Confidential	Product Development Design Change Request 产品开发设计变更请求		Version 15 Effective date: 2025-05-22th	
			Design Change Request No.	25_049
Customer project Name/ 客户项目名称:		JIM-493	MCR No. / MCR号:	
Sample status / 样件状态:		☒ A Sample ☐ B Sample ☐ C Sample ☐ D Sample		
Change part&product Name/更改零部件产品的名称(简要描述)				
DOC可拆件 (JM50g老化件) : F01Z5018U4-51 DOC可拆件 (BASF50g老化件) : F01Z5018U7-51 DOC可拆件 (JM65g老化件) : F01Z5018UA-51 DOC可拆件 (BASF65g老化件) : F01Z5018UD-51 DOC+SDPF白载体件 (混合器加隔板) : F01ZH003R3-01				
Reason of changes/更改理由 (简要描述):				
系统工程师催化剂测试样件放行;				
Change from/变更来源:				
Customer request / 客户要求 ☐		Supplier request / 供应商请求 ☐		Design optimization / 设计优化 ☐
Correction / 更正(错误) ☐		Other / 其他 ☒ (系统测试样件)		
Change inform to/变更通知人:		Zhang Shengchang,Zhang Hanquan,Shen Weibo, Li Yicen, Ge Jilong Yang Guangtuo,Luo jing, Lu Qingsong		
Whether this change impact others component or product 此变更是否影响到其他部件和产品: ☐ yes/是 ☒ no/否

PDEC R25-049

零件号	零件名称	Project	样件阶段	变更来源
F01Z5018U4-51	DOC UNIT	JIM-493	A	BOSCH/Customer
变更前		变更后		
变更描述				
	 DOC+SDPF UNIT : F01ZH003FU-06 DOC+SDPF WELDING: F01Z5017W5-04 DOC CANNING: F01Z5017NM-03 DOC CATALYST: F01Z50178N	 DOC UNIT : F01Z5018U4-51 DOC WELDING: F01Z5018U5-51 DO

PDECR 25-049

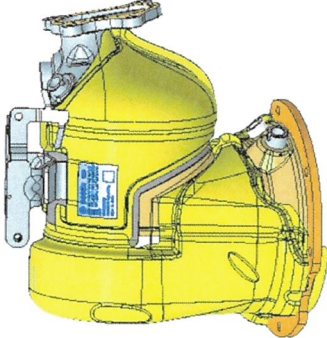
零件号	零件名称	Project	样件阶段	变更来源
F01Z5018U7-51	DOC UNIT	JIM-493	A	BOSCH/Customer
变更前		变更后		
变更描述				
	 DOC+SDPF UNIT : F01ZH003FU-06 DOC+SDPF WELDING: F01Z5017W5-04 DOC CANNING: F01Z5017NM-03 DOC CATALYST: F01Z50178N	 DOC UNIT : F01Z5018U7-51 DOC WELDING: F01Z5018U8-51 DOC CANNING: F01Z5018U9-51 DOC CATALYST: F01Z5018MA-51		
变更原因	系统工程师要求释放BASF 50g老化可拆DOC样件;			
风险点 (影响)	无			
验证方法	无

PDECR 25-049

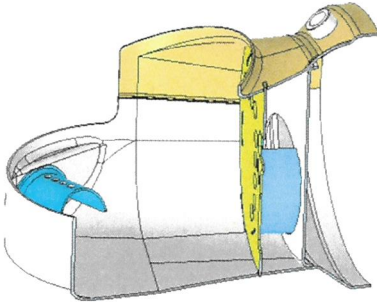
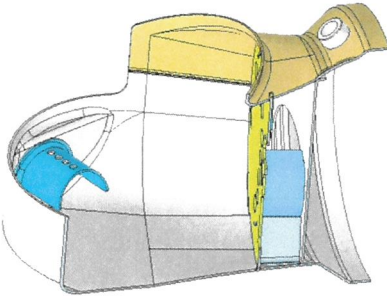
零件号	零件名称	Project	样件阶段	变更来源
F01Z5018UA-51	DOC UNIT	JIM-493	A	BOSCH/Customer
变更前		变更后		
变更描述				
	 DOC+SDPF UNIT : F01ZH003FU-06 DOC+SDPF WELDING: F01Z5017W5-04 DOC CANNING: F01Z5017NM-03 DOC CATALYST: F01Z50178N	 DOC UNIT : F01Z5018UA-51 DOC WELDING: F01Z5018UB-51 DOC CANNING: F01Z5018UC-51 DOC CATALYST: F01Z5018U3-51		
变更原因	系统工程师要求释放JM 65g老化可拆DOC样件;			
风险点（影响）	无			
验证方法	无
